**AUDYT BEZPIECZEŃSTWA RUCHU DROGOWEGO
DLA PRZEJŚĆ DLA PIESZYCH
NA DROGACH BĘDĄCYCH W ZARZĄDZIE
BURMISTRZA MIASTA I GMINY PIASECZNO**

SYNTEZA

AUDYT BRD

Gdańsk, XI 2023 r.

Rys. 4.11 Przejście nr 130041

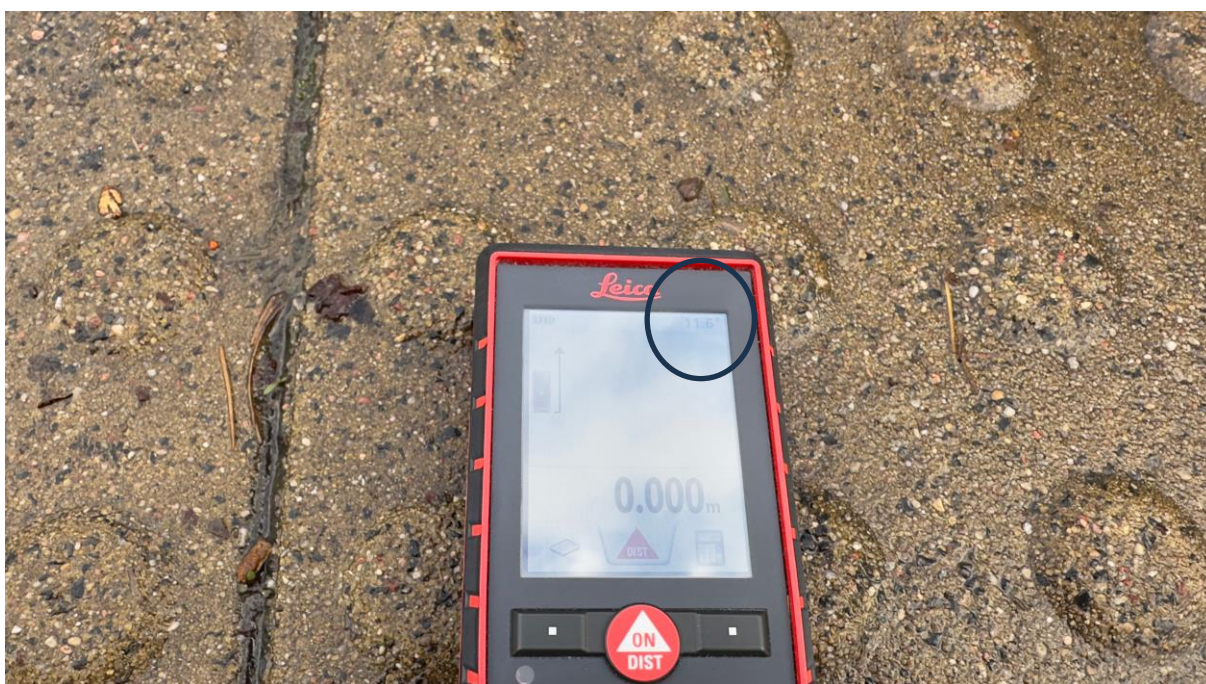
Brak rampy zejścia na jezdnię lub rampa tylko na części szerokości przejścia. Brak zastosowania poprawnej rampy może powodować zagrożenie dla osób, które z opóźnieniem opuszczają jezdnię. Wejście na wysoki krawężnik może być utrudnione dla osób starszych, także osoby na wózkach inwalidzkich oraz z wózkami dziecięcymi mogą pozostawać dłużej na jezdni. Mogą powstawać sytuacje, w której piesi przemieszczają się przez przejście z zamiarem dynamicznego opuszczenia jezdni, jednak na jej krawędzi zostają zaskoczeni przez wysoki krawężnik i opuszczenie jezdni zajmuje im dłużej niż to zaplanowali. Dodatkowo dla kierowców, pieszy przytrzymujący się na końcu przejścia dla pieszych, też może być zaskoczeniem.
